改善箇所説明図

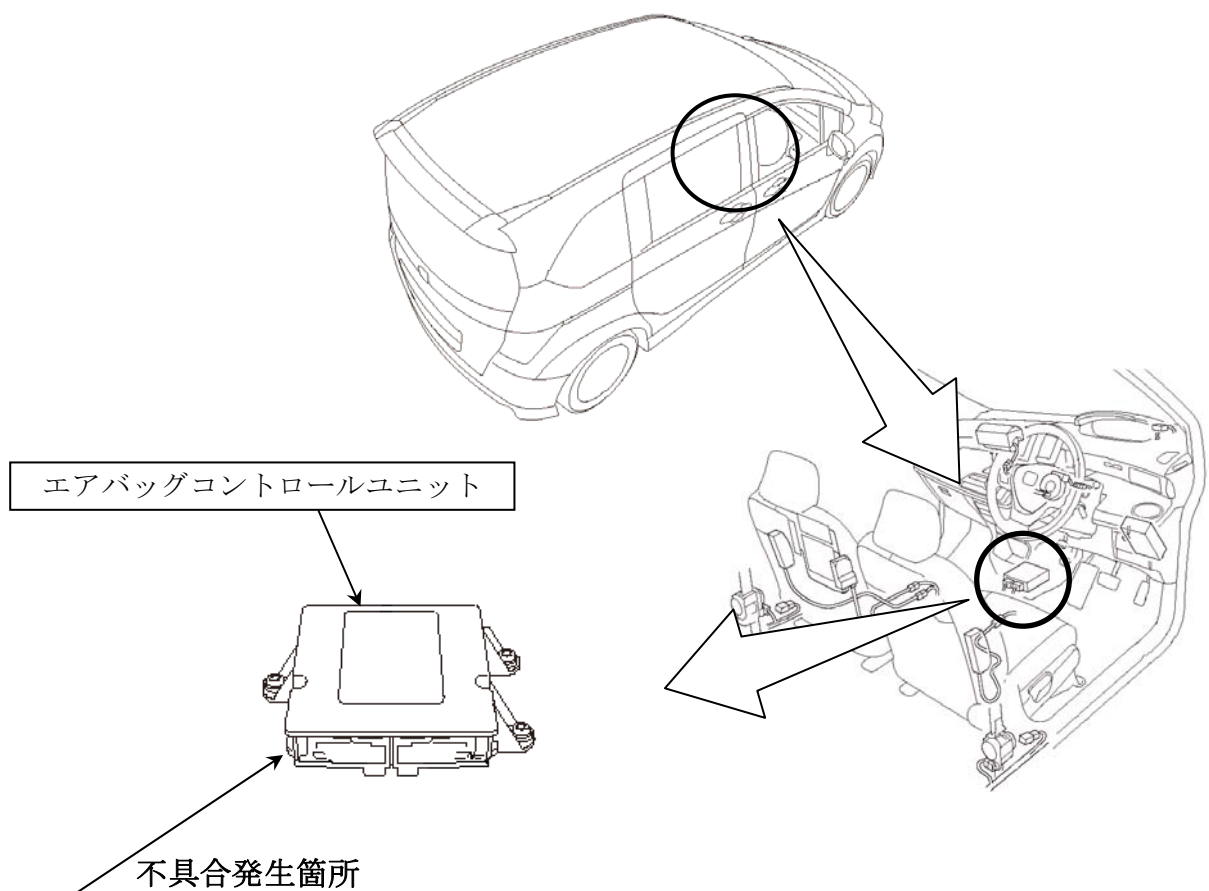
サイドカーテンエアバッグ装着車において、エアバッグコントロールユニットのプログラムが不適切なため、三列席への側面からの衝撃を受けた際に、エアバッグの展開信号が遅れ、当該席カーテンエアバッグが正常に機能しない。

全車両、エアバッグコントロールユニットを対策品に交換する。

識別：運転席下側ドアヒンジの下側ボルト頭部に黄色ペイントを塗布する。
